## 改善箇所説明図

ステアリングギヤボックス

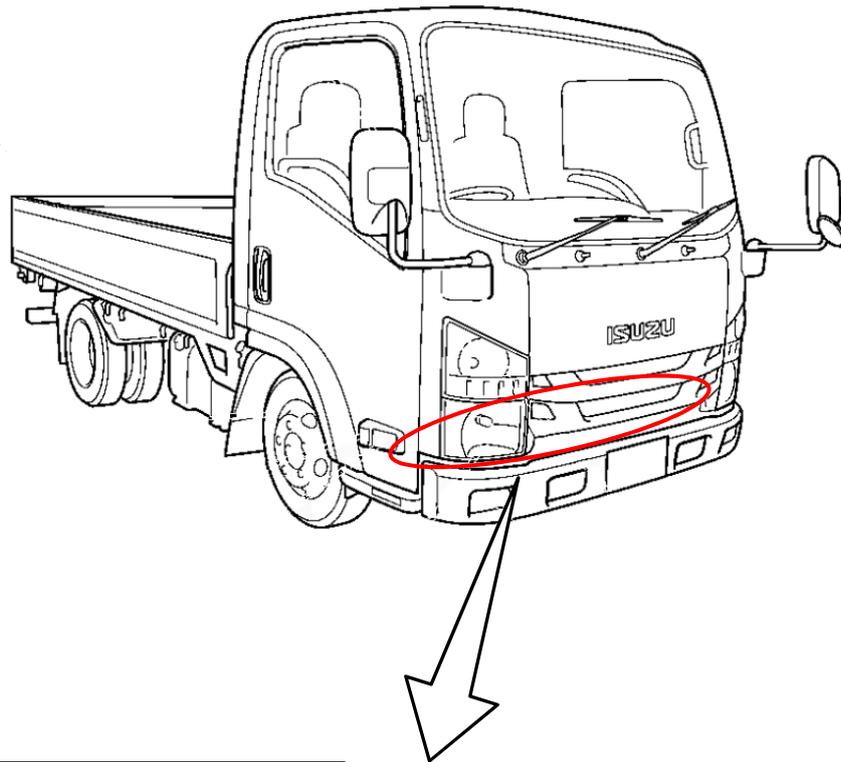
基準不適合発生箇所

小型トラックのステアリングギヤボックスにおいて、装着指示が不適切なため、切れ角の大きい仕様を装着したものがある。そのため、ハンドルを最大限度まで切った状態で急制動をした場合、タイヤが他の部品と接触するおそれがある。

改善の内容： 全車両、ステアリングギヤボックスを正規品に交換する。

識別： ステアリングトランスファーギヤに白色ペイントを塗布する。
